Löwenbräu - Trailplanung Vergleich vorher - nachher

Stand 10.11.2022

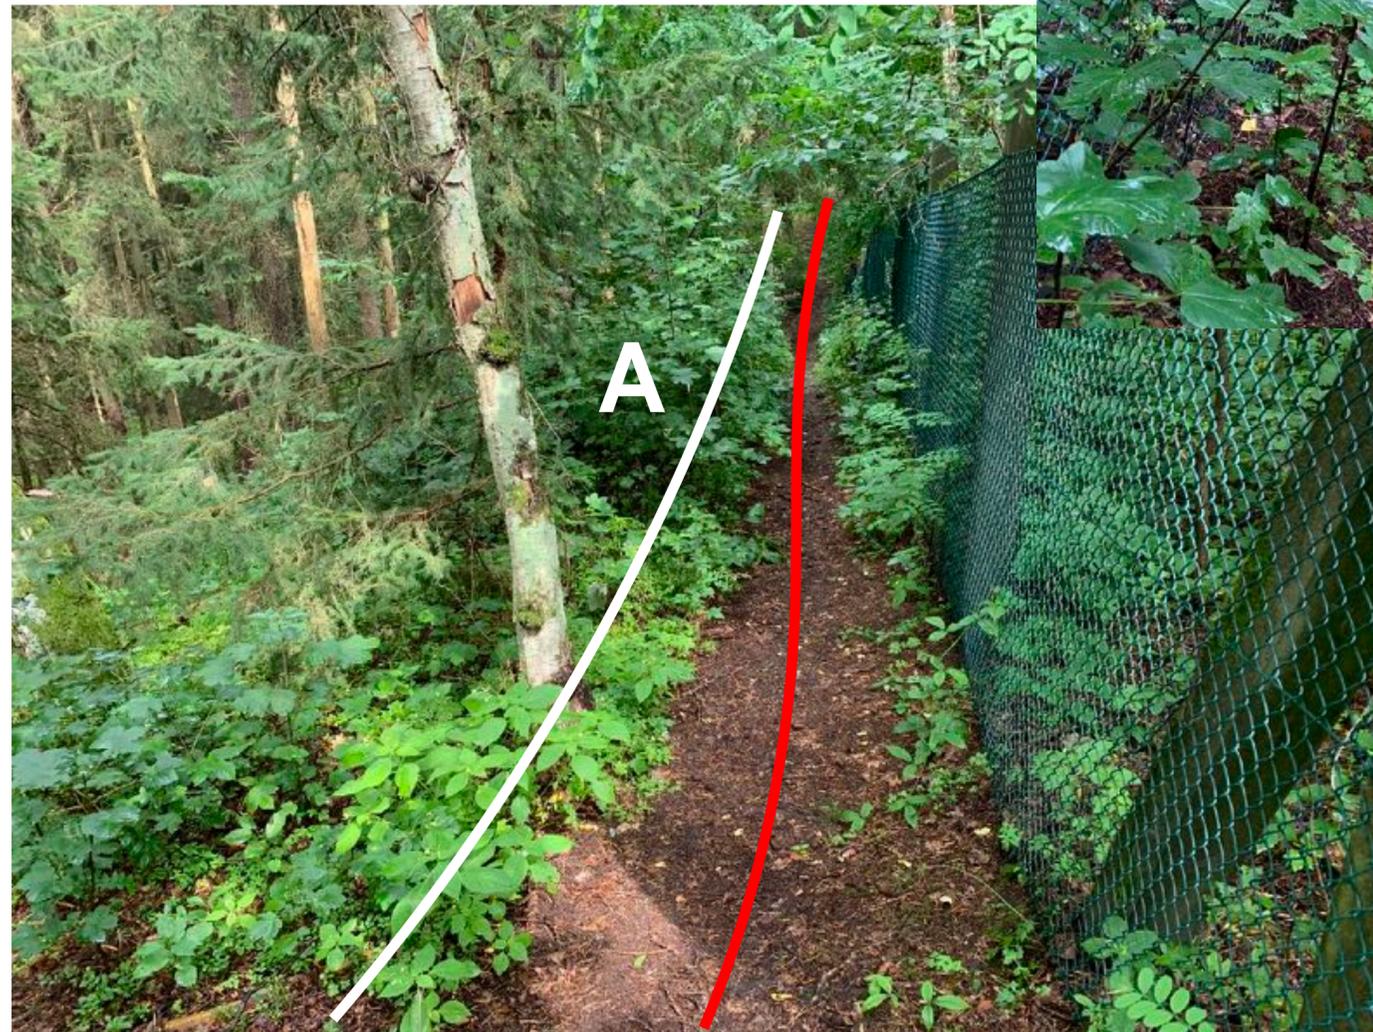
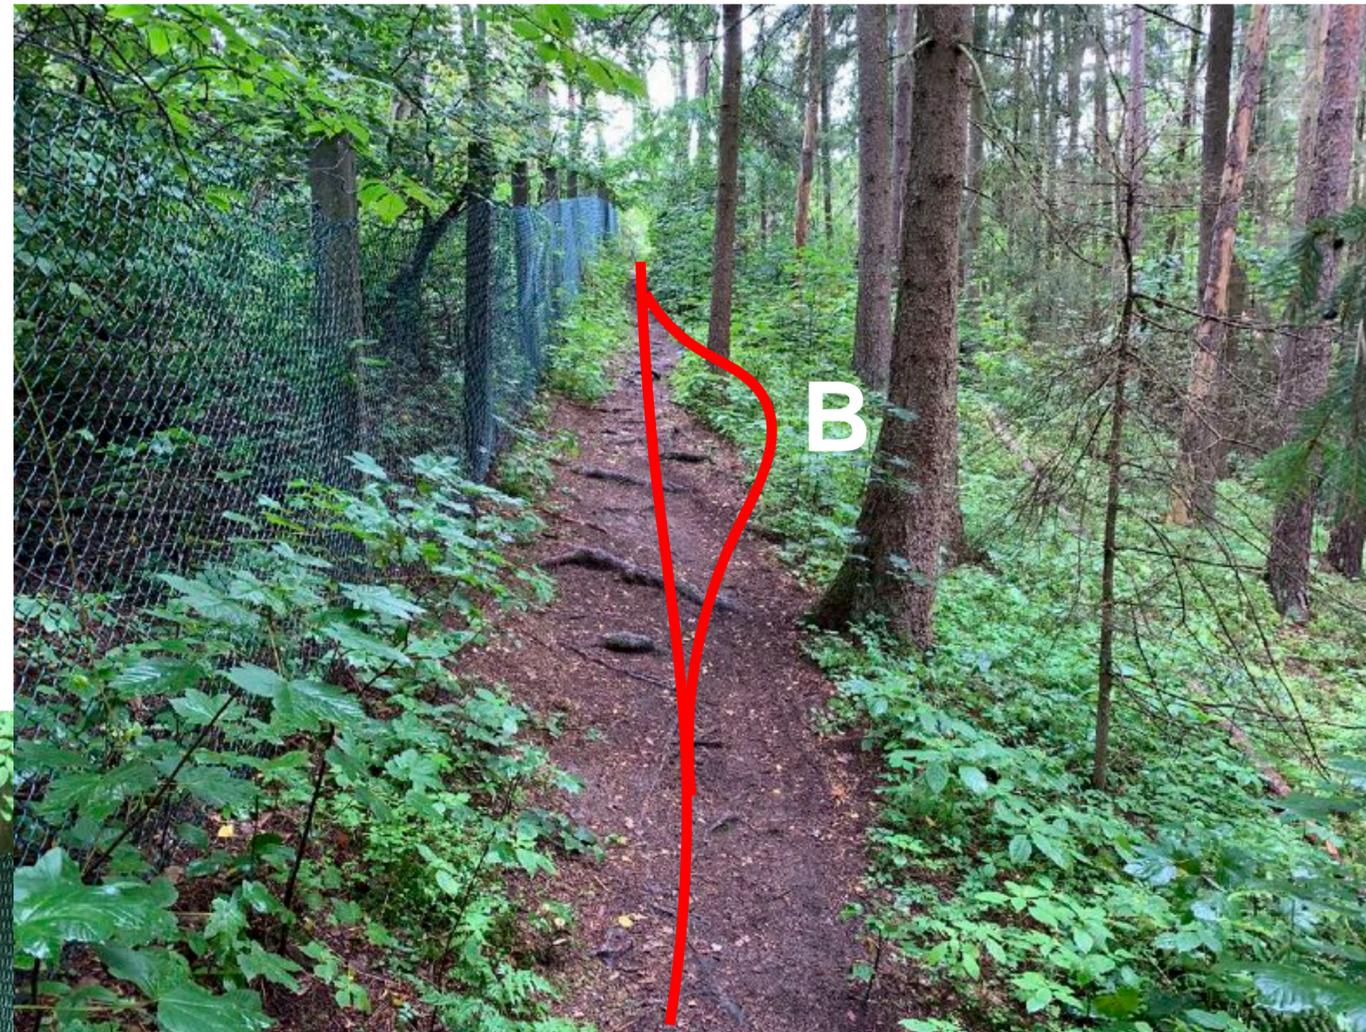
- neue westliche Einfahrt zum Löwenbräu-Trail
- Verbreitern des Weges (A) um Kontakt mit dem Zaun zu vermeiden
- mögliche alternative Linie B im mittleren Bereich, die Fahrspaß und Sicherheit durch größeren Abstand zum Zaun erhöht

Neu an dieser Stelle:
Beschilderung

12.1

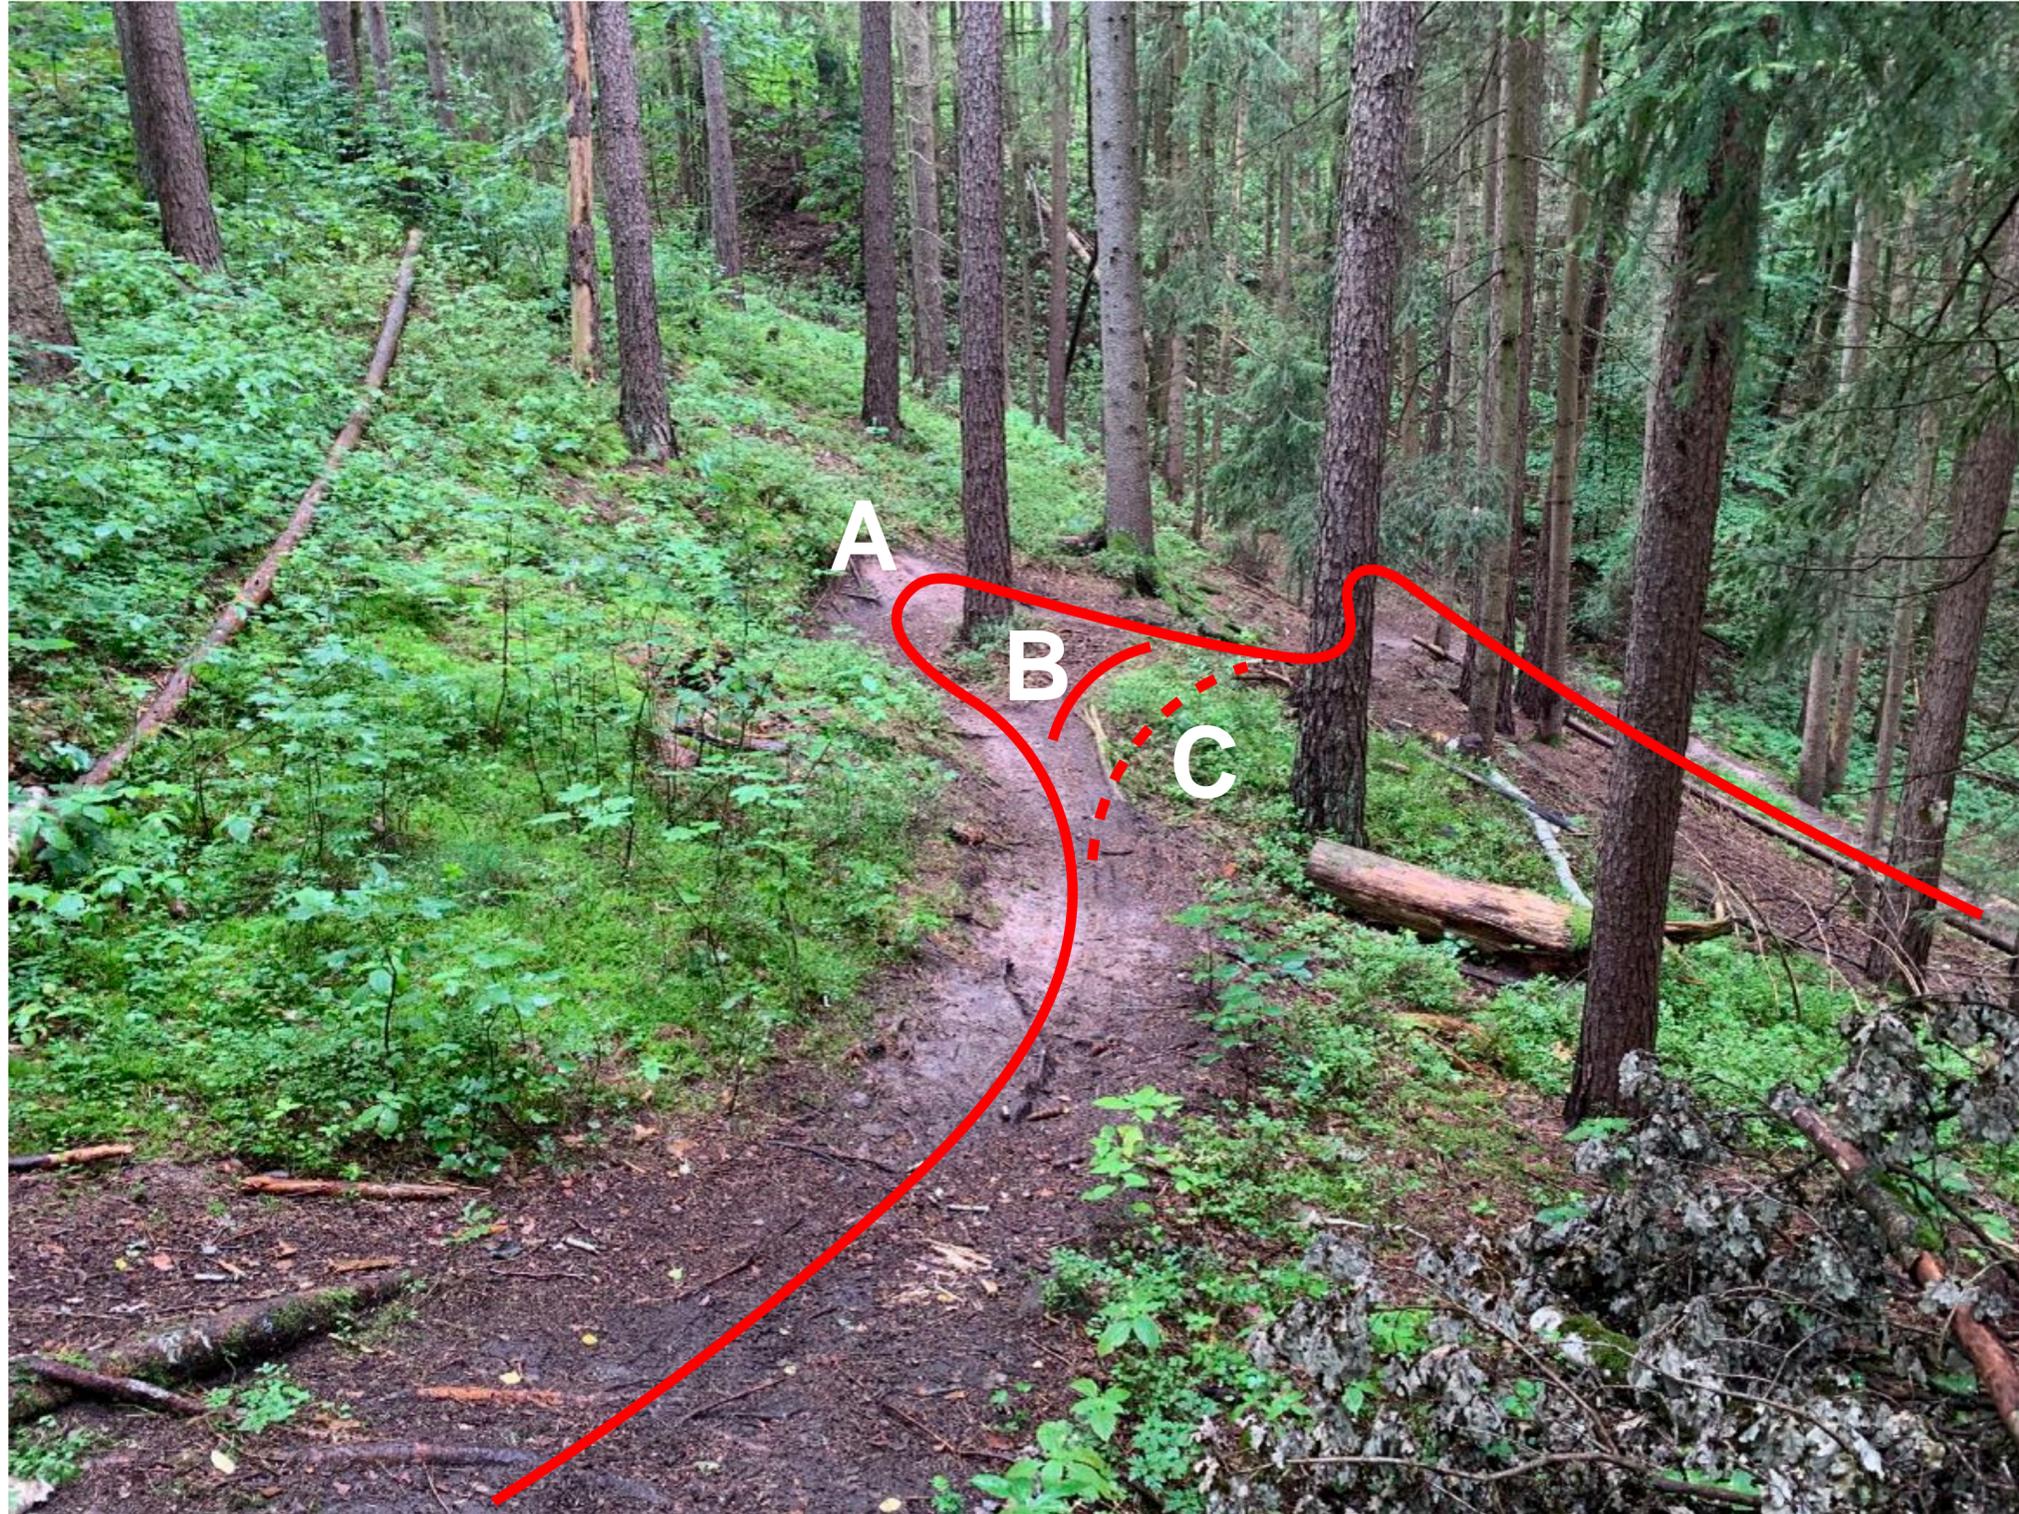
- “technische” Variante A mit einer offenen, engen und nicht gestützten Kurve
- “flowige” Variante B mit einem Anlieger auf bestehendem Trailabschneider.

- Varianten A & B wurden entsprechend umgesetzt.
- Weiterfahrt in renaturierten Bereich ist in beide Richtungen blockiert.

13.1

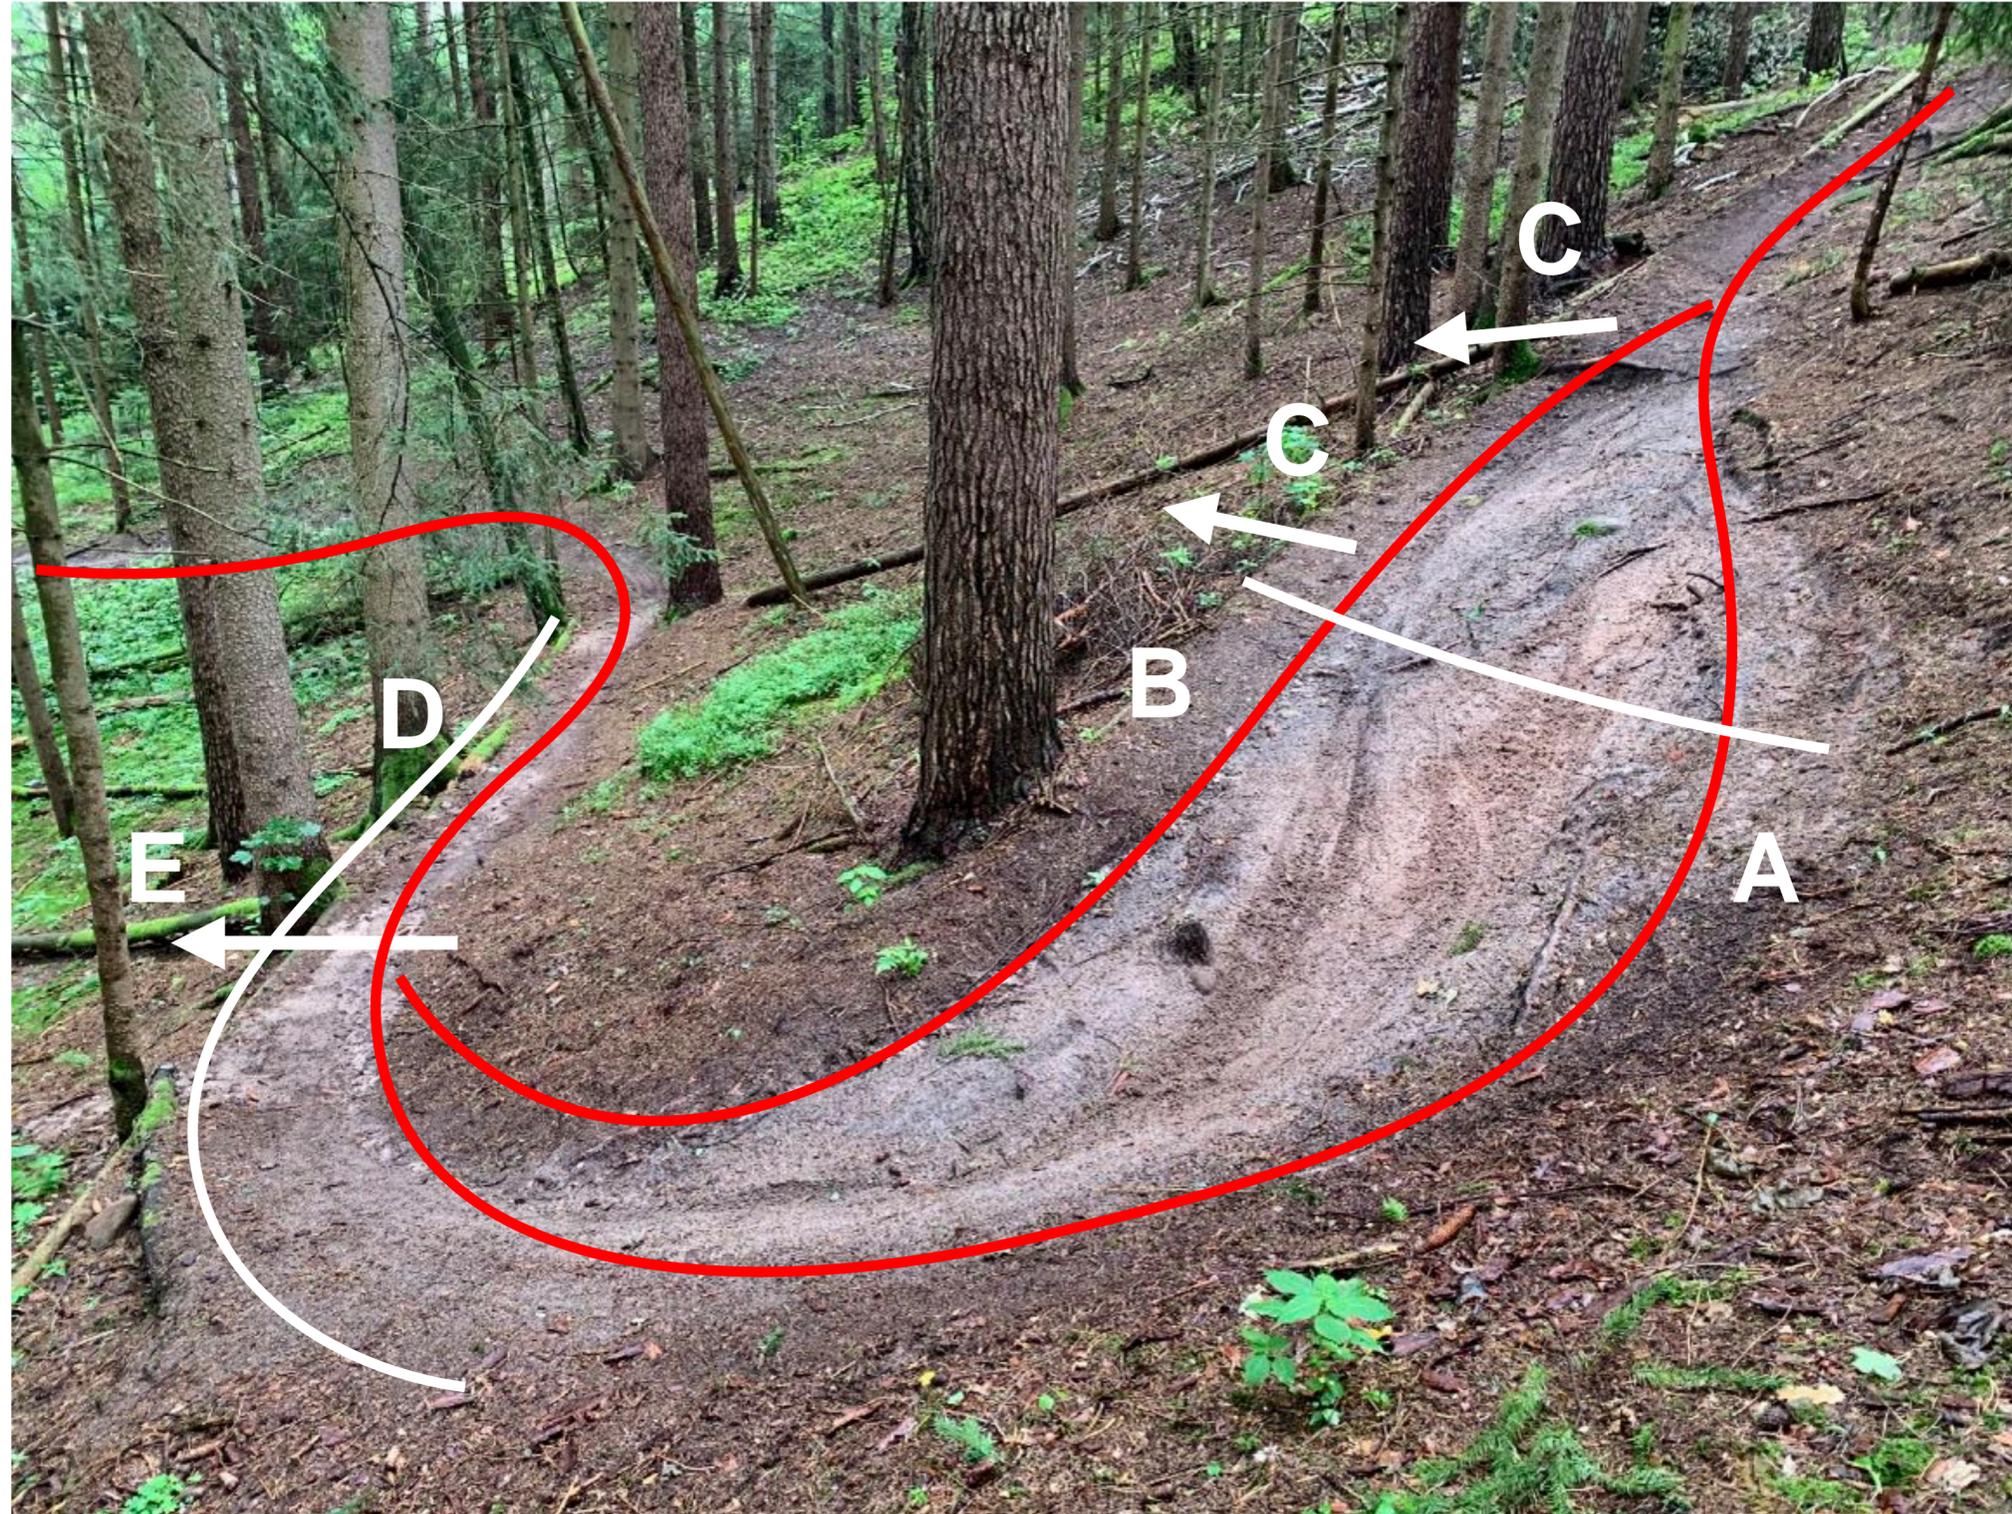
- “technische” Linie A
- “flowige” Linie B
- Möglichkeit zum Sprung über Linie C (dazu Schaffung eines kleinen Absprungs)

- Varianten A& C wurden realisiert.
- Variante B nicht realisiert, Weg zugelegt, Baumwurzeln werden geschont.
- Wegbreite ist durch Baumstämme begrenzt.
